Keuringsverslag van een elektrische laagspanning- en zeer lage spanningsinstallatie

NIET CONFORM

Straatnaam Kalkoven
Huisnummer 70
Busnummer
Postcode 1730
Gemeente Asse-ter-Heide
Land België

Controlebezoek van een huishoudelijke installatie volgens (KB 08/09/2019) - AREI Boek 1- 6.5. en 4.2.4.3.

Afbeelding schakel- en verdeelbord:

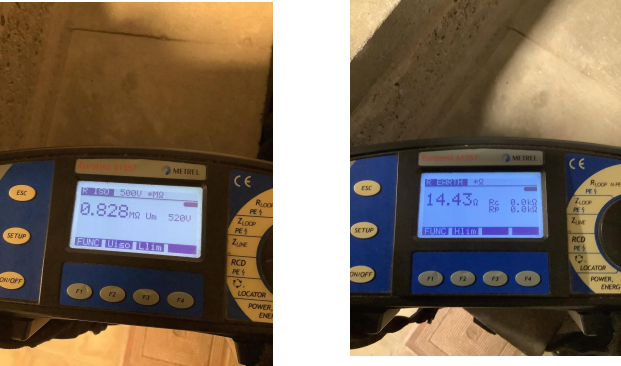
I1.01 Eéndraadschema van de installatie is te voorzien en/of te vervolledigen. (Boek 1 Afdeling 2.12 - 2.13 en 3.1.2 en 9.1.2)

I1.02 Situatieschema van de installatie is te voorzien en/of te vervolledigen. (Boek 1 Afdeling 2.12 - 2.13 en 3.1.2 en 9.1.2)

I5.02 De aanduiding van de stroomkringen en/of apparatuur, aansluitklemmen, enz dient aangebracht of vervolledigd te worden. (Boek 1 Onderafdeling 3.1.3.1. en 3.1.3.3.A. en 5.1.6.1)

I5.13 De nominale spanning dient duidelijk vermeld te worden op een oordeelkundig gekozen plaats. (Boek 1 Onderafdeling 3.1.3.3.)

I6.04 Een afzonderlijke differentieelstroombeschermingsinrichting met een gevoeligheid van 30mA is te plaatsen voor installaties van badkamer, wasmachine, vaatwas, droogkast en/of gelijkaardige toestellen. Deze dient ondergeschikt te zijn aan de hoofddifferentieelstroombeschermingsinrichting (Boek 1 Onderafdeling 7.1.4.1. en 4.2.4.3.)
